2026 年 7 月吉日
山金工業株式会社 ルート営業部
執行役員 部長 辻本 保文

ワークテーブル部材の仕様変更（品質向上）に関するご案内

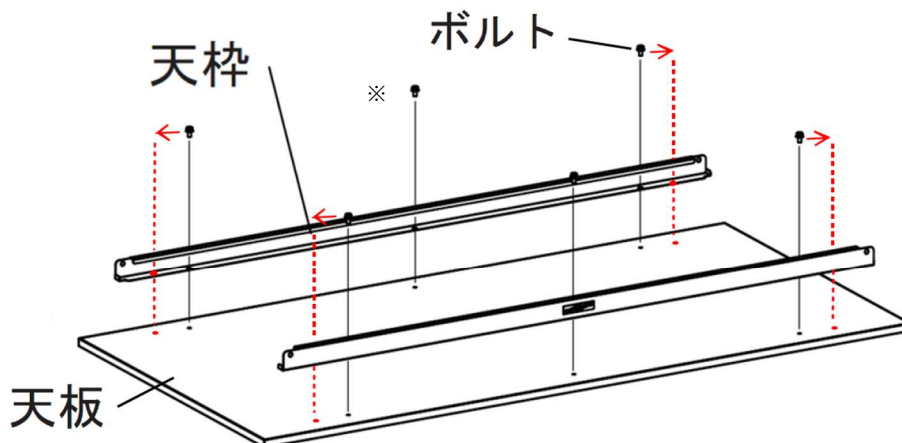
[天板]と [天枠]の固定位置を現状より外側に変更します。下記記載順に順次実施いたします。

[新天枠 1]…新天板固定用の穴を既存穴の外側に増設します。

[新天板]…天板固定用の穴位置を現状より外側に変更します。

[新天枠 2]…旧仕様の天板の在庫がなくなり次第、既存穴を無くします。

----- 点線部: [天板]および[天枠]の、ボルト固定用穴位置を現状より外側に変更します。

※上図は天板幅 1800mm サイズ例です。天板幅 1500mm サイズ以下は中央のボルト固定穴無しです。
